## ΥΠΟΜΝΗΜΑ

Θέμα: Πρόσβαση των ιδιοκτησιών και των κατοίκων του Πεταλιδίου από τον οικισμό  
Πεταλιδίου και έως 4χλμ. με κατεύθυνση προς Κορώνη επί της νέας Επαρχιακής οδού  
ΡΙΖΟΜΥΛΟΣ – ΚΟΡΩΝΗ.

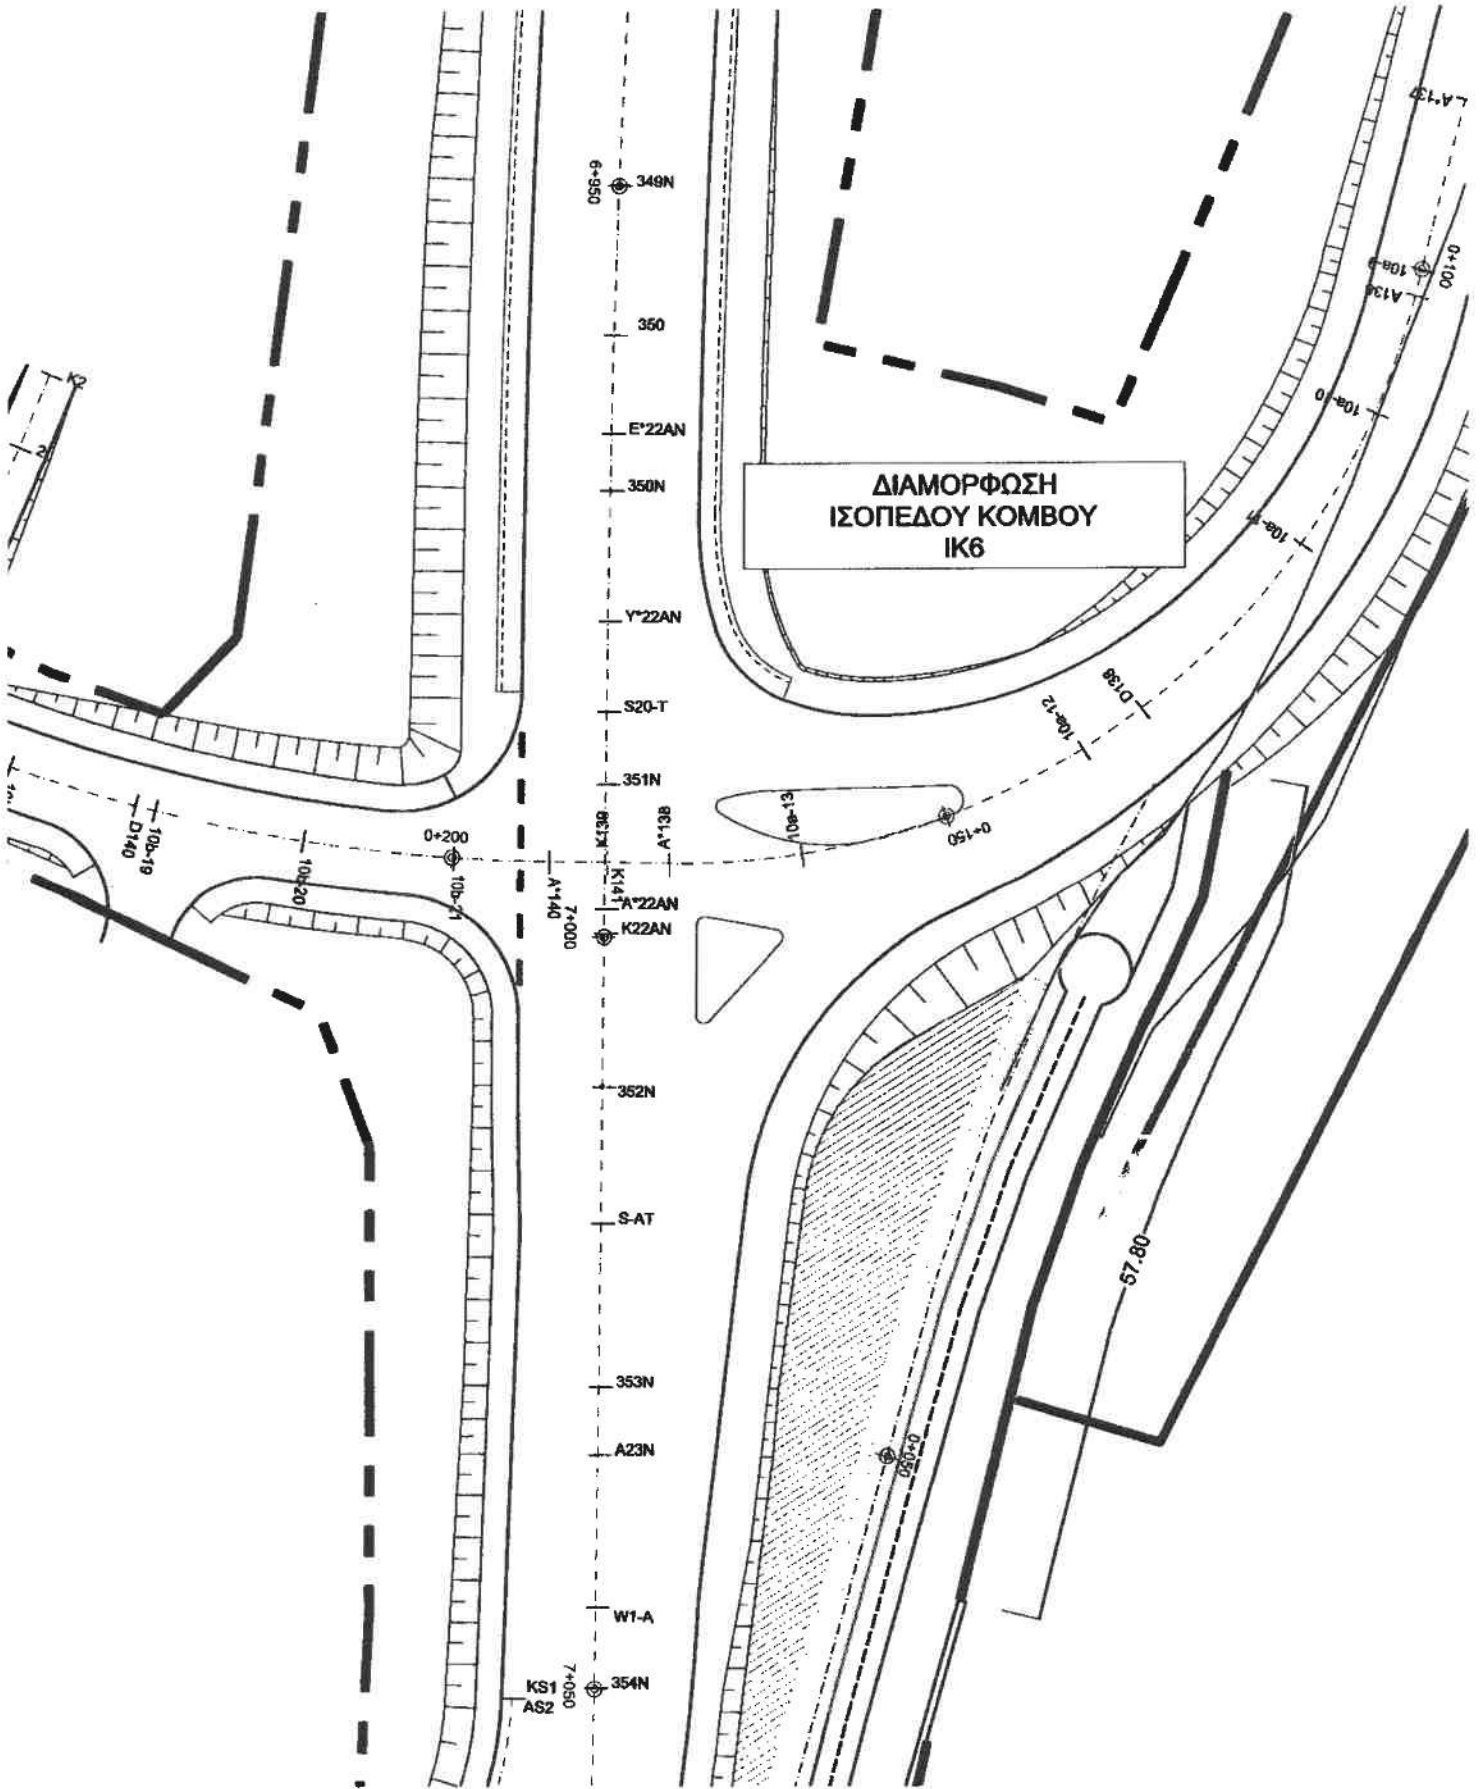
Μελετώντας την προτεινόμενη κατασκευή – διαμόρφωση του τμήματος που  
αναφέρουμε της νέας Επαρχιακής οδού διαπιστώσαμε με έκπληξη ότι δεν υπάρχει  
κανένας κυκλικός κόμβος αναστροφής. Αντίθετα ο μοναδικός κυκλικός κόμβος που  
υπήρχε στην θέση 7+000 (σχέδιο 1) καταργήθηκε και στη θέση του δημιουργείτε  
σταυροειδής κόμβος άκρως επικίνδυνος που ταυτόχρονα δεν διευκολύνει τις  
γύρωθεν ιδιοκτησίες, ούτε και την δυνατότητα πρόσβασης και αναστροφής των  
κατοίκων του Πεταλιδίου.

Παρότι σε ορισμένες θέσεις δημιουργούνται παράπλευρες οδοί δεν δίνετε καμία  
δυνατότητα αναστροφής. Παράλληλα παραμένουν σε άλλα σημεία οδοί με άμεση  
πρόσβαση στον κυρίως άξονα, οι οποίες θα λειτουργήσουν λόγω των μεγάλων  
αποστάσεων από κυκλικούς κόμβους, σε κόμβους αναστροφής με πολύ επικίνδυνα  
και πολλές φορές θανατηφόρα αποτελέσματα όπως σε αντίστοιχες περιπτώσεις  
γνωρίζουμε.

Επί την βάση αυτών των παρατηρήσεων με στόχο την εύρυθμή λειτουργία της Νέας  
Επαρχιακής οδού κάνουμε έκκληση προς εσάς και σας καλούμε να προβείτε στην  
κατασκευή, τουλάχιστον δύο, κυκλικών κόμβων κατά μήκος του τμήματος της  
Επαρχιακής οδού που αναφέρουμε. Σας καλούμε να επαναφέρετε την πρόταση της  
αρχικής μελέτης με τον κυκλικό κόμβο στη θέση 7+000. Εφόσον αυτό δεν είναι εφικτό

ΠΡΟΤΑΣΗ ΚΥΚΛΙΚΟΥ  
ΚΟΜΒΟΥ  
IK6A

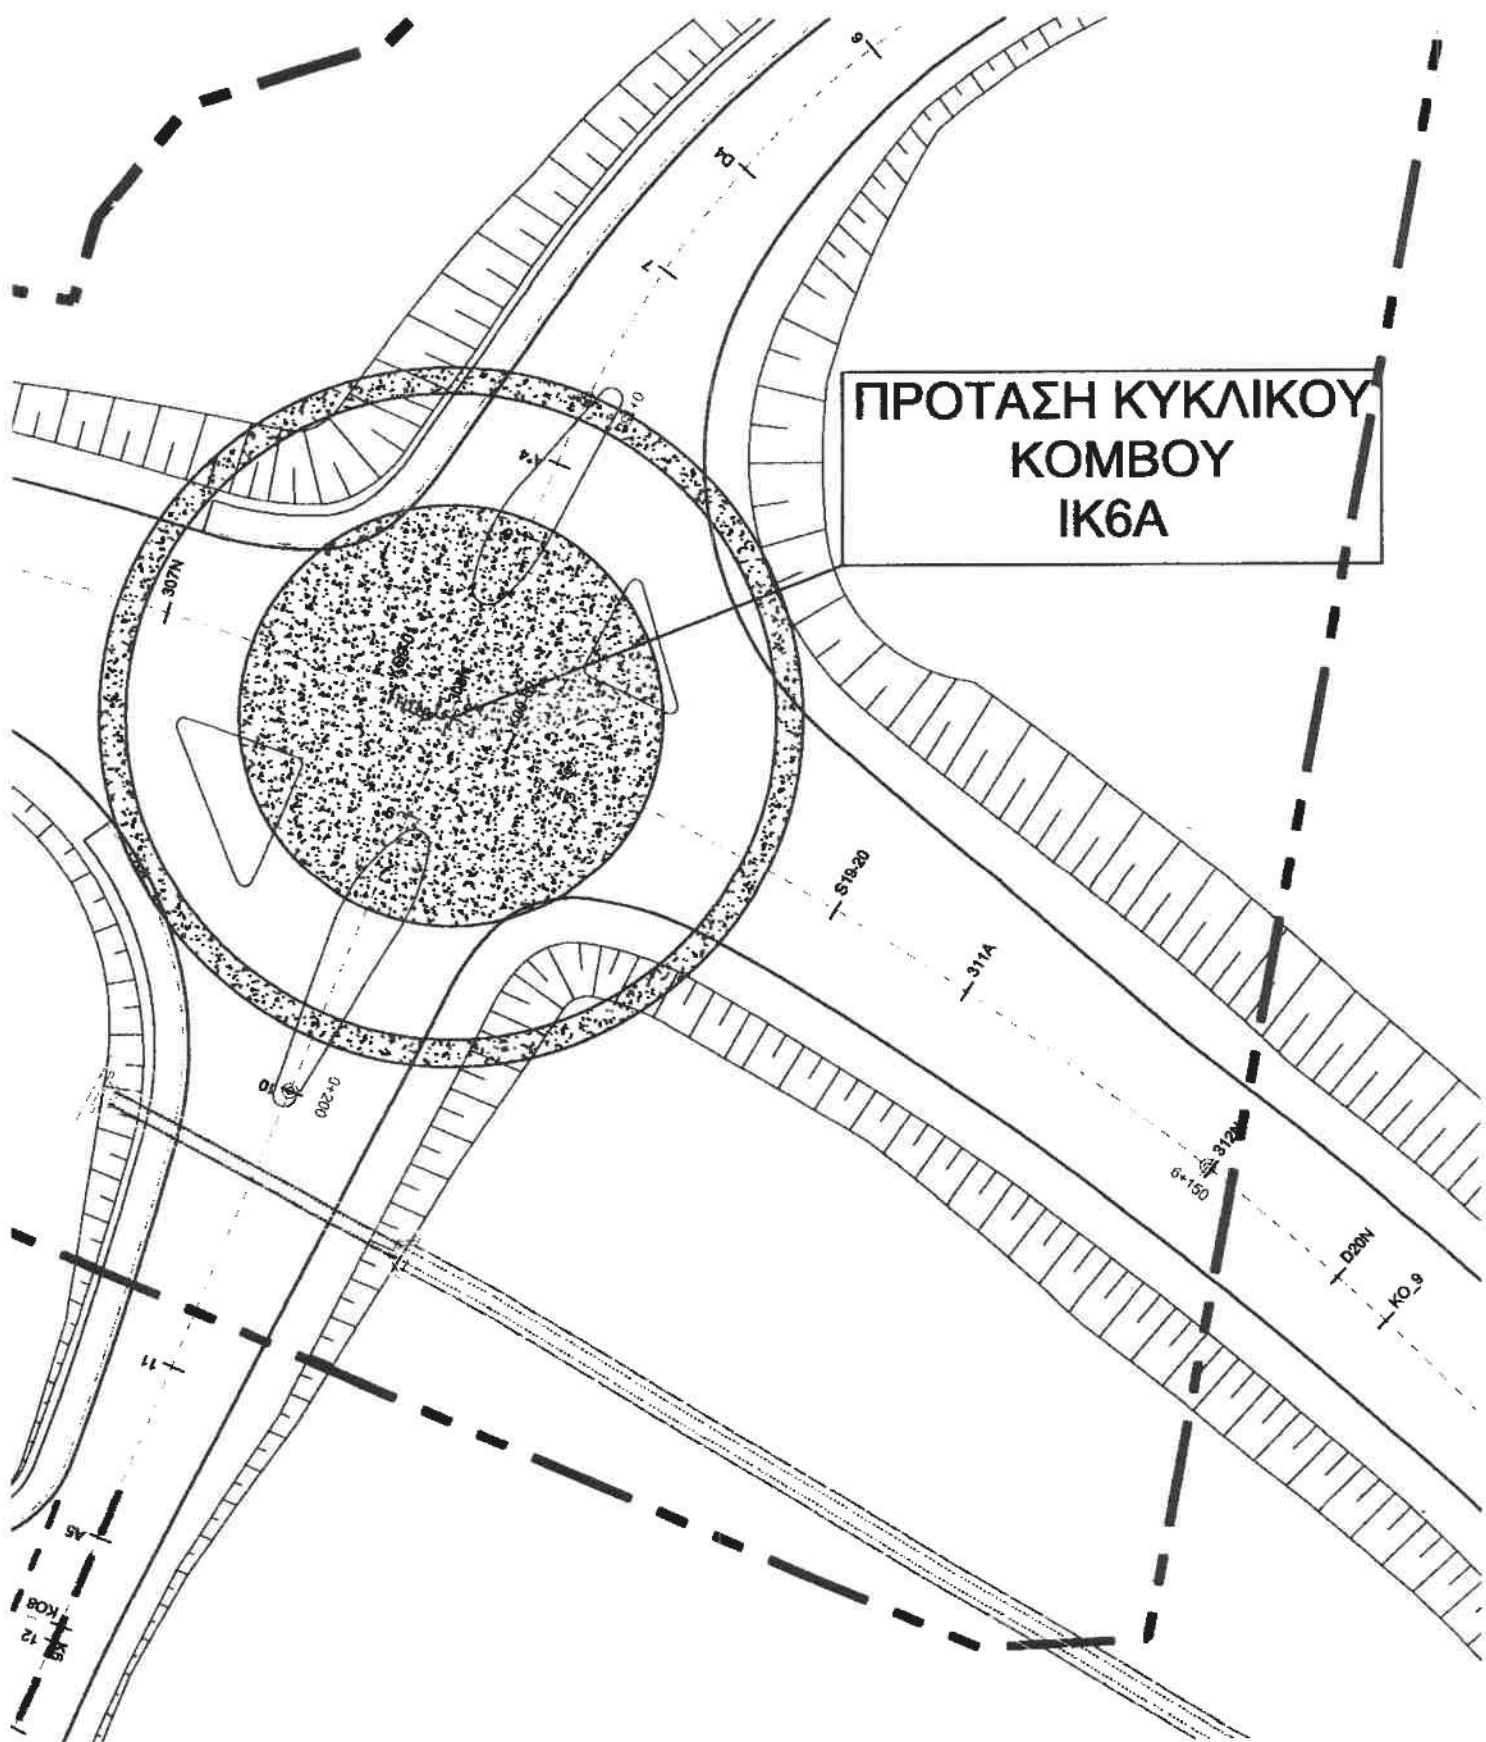
σας προτείνουμε την θέση 6+100 (σχέδιο 2) καθότι ακόμα δεν υπάρχει διαμορφωμένο οδόστρωμα ώστε να προκύψει νέο κόστος κατασκευής, καθώς επίσης και το μέγεθος της απαλλοτριώσής σε αυτό το σημείο διευκολύνει και την δημιουργία του.
